Tilsynsrapport

Rapport	
Rapporttittel Rapporten etter tilsyn med stabilitet, ballastering, lukningsmidler, forankring og posisjonering på Deepsea Nordkapp	Aktivitetsnummer 405007002
Gradering	
<input checked="" type="checkbox"/> Offentlig	<input type="checkbox"/> Begrenset
<input type="checkbox"/> Unntatt offentlighet	<input type="checkbox"/> Fortrolig
<input type="checkbox"/> Strengt fortrolig	
Involverte	
Hovedgruppe T-flyttbar	Oppgaveleder Arne Kvitrud
Deltakere i revisjonslaget Lars G. Bjørheim, Arne Kvitrud, Karl Magnus Fredriksen, Leiv Andreas Austreid og Torleif Løvvig Bertelsen.	Dato 26.4.2019

Figur 1: Eksempel på vanntett luke brukt på Deepsea Nordkapp.

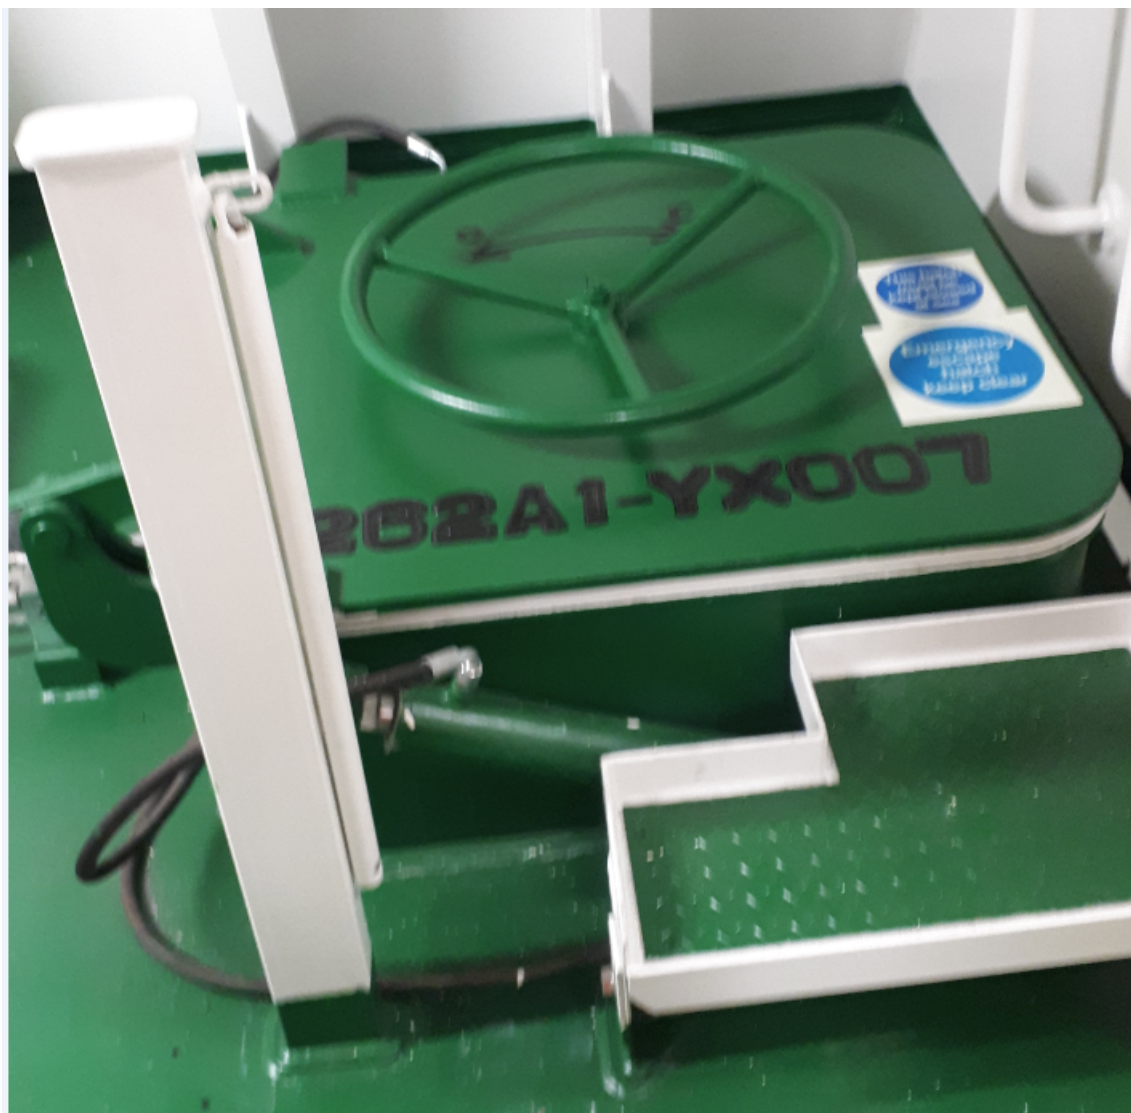
Adkomståpninger for personell gjennom vanntette skott skal lukkes med vanntette skyvedører som kan monitoreres og fjernstenges fra kontinuerlig bemannet kontrollstasjon. Forutsetningen for å bruke andre typer vanntette dører er ikke oppfylt her.

Adkomståpninger for personell gjennom vanntette skott skal lukkes med vanntette skyvedører. Adkomst til rommene nede i hver sentersøyle er kun mulig via tre hengslede vanntette luker. Disse lukene aksepteres av Sjøfartsdirektoratet kun brukt som nødutgang. Hovedatkomstene skal arrangeres med vanntette skyvedører. Odfjell opplyste at lukene skulle brukes jevnlig.

Sjøfartsdirektoratets forskrift om stabilitet, vanntett oppdeling og vanntette/værtette lukningsmidler på flyttbare innretninger 878/91 § 32.2 om krav om vanntette lukningsmidler.
